品質異常改善通知書

仕様番号 APB3447P-J-R2
品名 0.35P LGA CONTACT
ロットNo 160112~15. 1Y. 001-022. SSS. N
対象数量 1,502,960
不具合内容及び確認内容
寸法不良
S項 (③と④の差) 規格外
異常品の暫定処理 確認中

返却サンプル
 図番: APB3447P-J-R2
 品名: CONTACT LGA 0.35P

APB3447P-J-R2 0.35P LGA CONTACT(P5946) 返却サンプル確認結果
20.16.02.19

2.クリアランス調整について

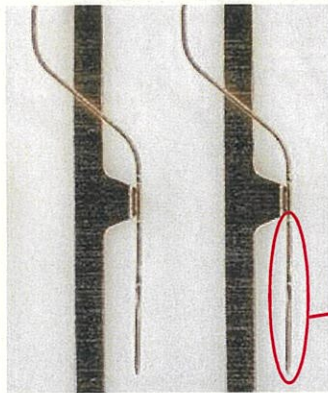
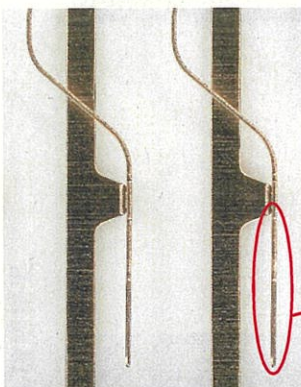
リールNO:16.01.12.1.Y.0002.SSS.N

振れ

振れ

リールNO:16.01.12.1.Y.0003.SSS.N

板厚側面

- 抜き幅が板厚前後の場合、正常の抜き断面は得られません。右図は抜き中の狭い抜きの断面図及び応力を示した図です。一般的には打ち抜かれた場合クリアランスの大きな側へ振れれ少ないとクリアランスの差の影響はありますが後抜き側に振れます、先抜き側、後抜き側のクリアランスの差により圧縮・引っ張り応力の差が生じ振れれの原因となり、真直度にも影響されることが考えられます。

抜きクリアランス調整

振れ改善

- クリアランス調整により改善

- S項プラスに推移した場合クリアランス調整を行います。

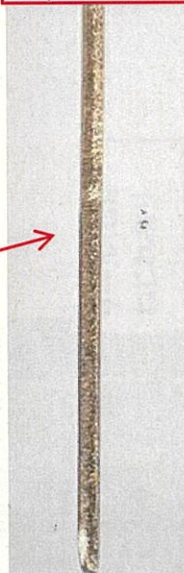
平面ダレ
